審査書「重大事故対策」は不備

井野博満

格納容器内水素濃度の時間変化 15

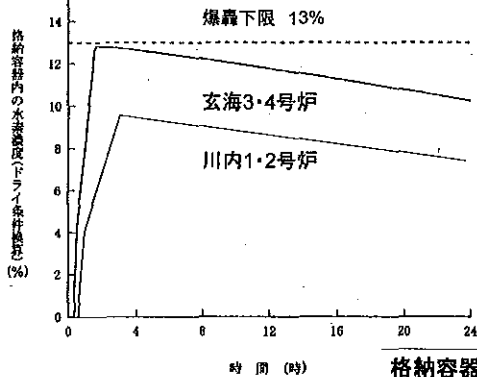
○水素爆轟を防げるとは言えない

★爆轟までの余裕が僅か
★不確かさ考慮で爆轟のおそれ

- ①局所的に13%を上回る
- ②全炉心内75%ジルコニウムと水の反応(前提)を超える水素発生の可能性
←非発熱部のジルコニウム、鉄-水蒸気反応、コア・コンクリート反応など
- ③解析コードの予測誤差
